浜岡原子力発電所
原子炉施設保安規定変更認可申請書
補足説明資料

サーベイランスの実施方法について
(実条件性能確認)

令和2年3月16日
中部電力株式会社

原子炉隔離冷却系に係る原子炉起動時の LCO 適用に関する明確化について

図 1 : RCIC に係る LCO 適用概念

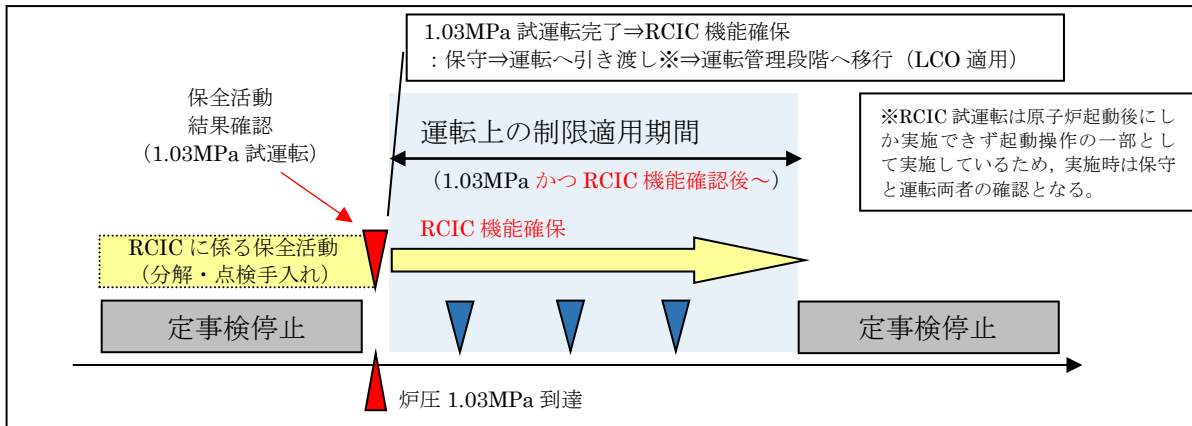
保安規定 41 条*の原子炉隔離冷却系（RCIC）における運転上の制限（LCO）について、原子炉圧力が 1.03MPa*より適用されるよう規定されているが、原子炉圧力 1.03MPa かつ RCIC の機能確保の時点より適用されるよう記載を明確化することとする。

※ 1：原子炉隔離冷却系については、原子炉起動時における試運転に係る調整を行っている場合、運転上の制限は適用しない。

RCIC は、原子炉から発生した主蒸気を駆動源としているため、原子炉起動後に原子炉圧力が一定以上にならないと機能確認出来ないという設備特性を持つ。現在、RCIC の LCO の設定としては原子炉圧力 1.03MPa より適用することとしているが、これは RCIC の設計上の運転可能領域を踏まえたものである。

RCIC については定事検停止時において点検・補修等の保全活動を行い、保全活動の最終的な検証として原子炉起動時に試運転を行い、運転側へ引き渡されるものとなる（図 1 参照）。

よって、RCIC は試運転により機能が確認されるまでは運転管理段階ではないため、LCO は機能確認後から適用と整理することが適切である。（原子炉起動時以外でも試運転が可能な設備は、機能確認後に LCO が適用されることが基本である。（図 2 参照））

現状の保安規定では、RCIC の機能確認有無によらず、原子炉圧力が 1.03MPa に到達した時点で LCO が適用されると読めることから、今後は、試運転（サーベイランス含む）が完了し、RCIC としての機能が確認された時点から LCO を適用する運用とするよう記載を適正化する。（原子炉圧力 1.03MPa にて RCIC サーベイランスを実施する記載は現状のままであり、規定圧力に到達後、速やかに機能確認を行う。）
